Demande de modification du décret de la Cogénération

Réponses aux questions du MDDELCC

du 20 novembre 2017

15 décembre 2017

Figure 1 Itinéraire des camions

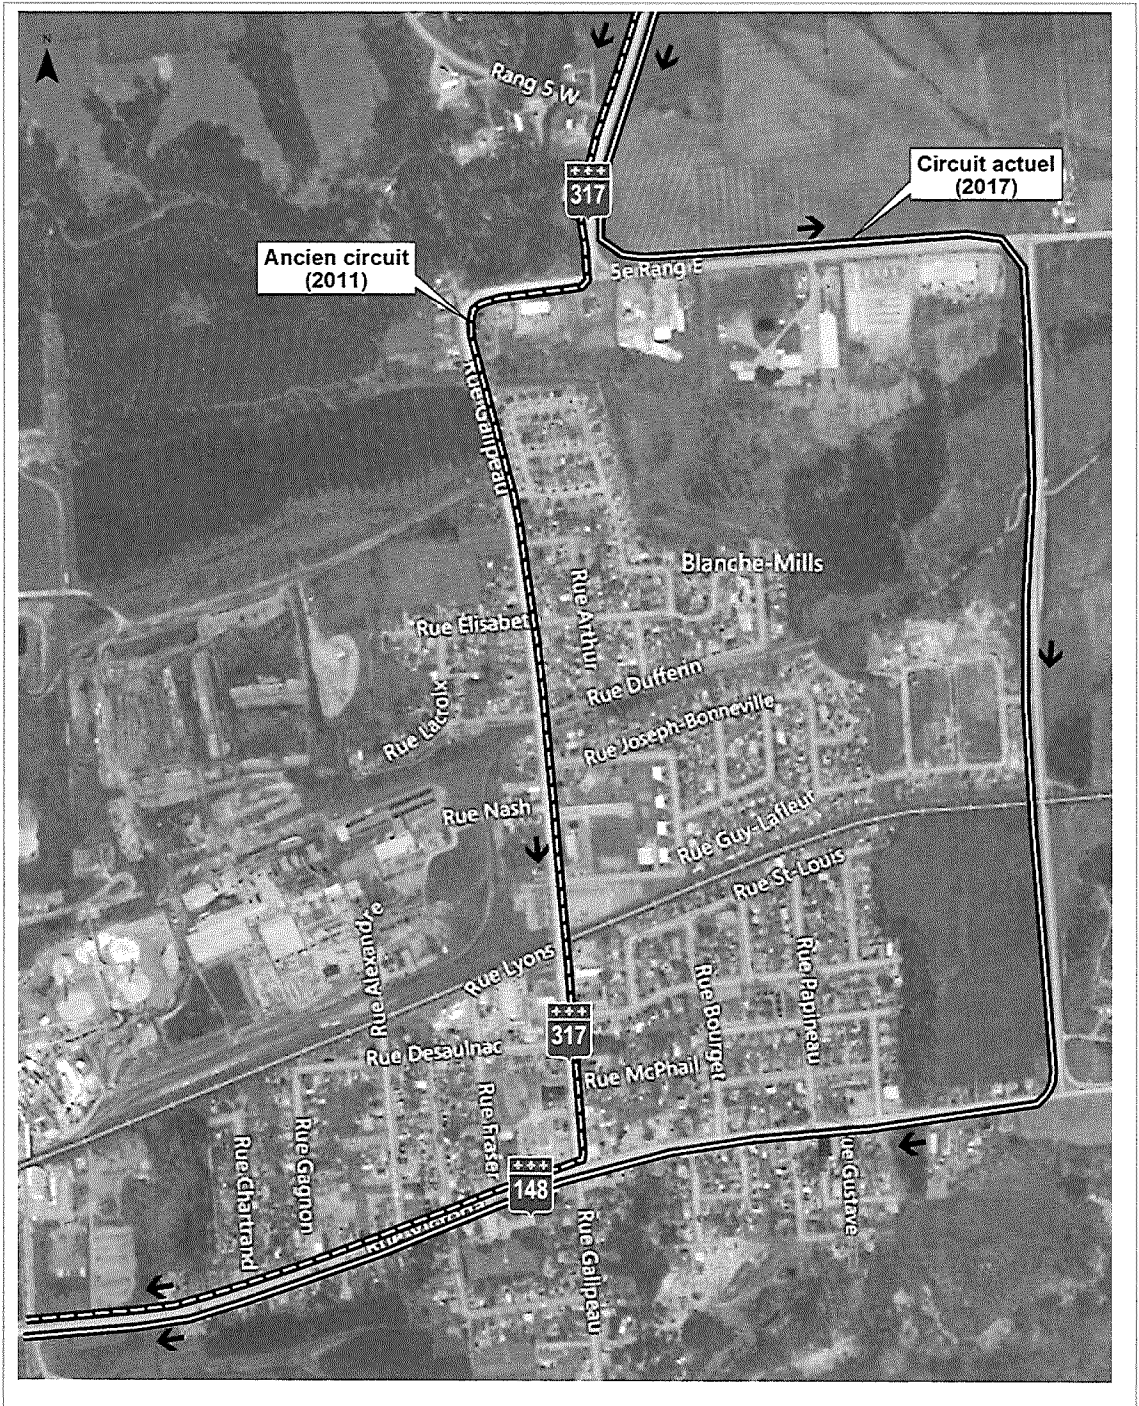
Dans les documents déposés dans le cadre du décret numéro 687-2011 du 22 juin 2011, l'initiateur mentionnait que la majorité des camions proviendront de l'autoroute 50 et utiliseront le chemin d'accès de la rue Galipeau (route 317) au nord de l'usine, puisque cet itinéraire évite de passer dans la Ville de Thurso et au feu de circulation à l'intersection des routes 317 et 148. L'initiateur doit mentionner si le transport de tous les camions en provenance de l'autoroute 50 s'effectue effectivement par cet itinéraire qui évite la Ville de Thurso.

Le circuit indiqué en 2011 est en pointillé à la figure 1. Avec l'ouverture de la voie de contournement en 2012, la majorité des camions contournent complètement le village par la 317 et évitent de ce fait la rue Galipeau qui est une rue résidentielle.
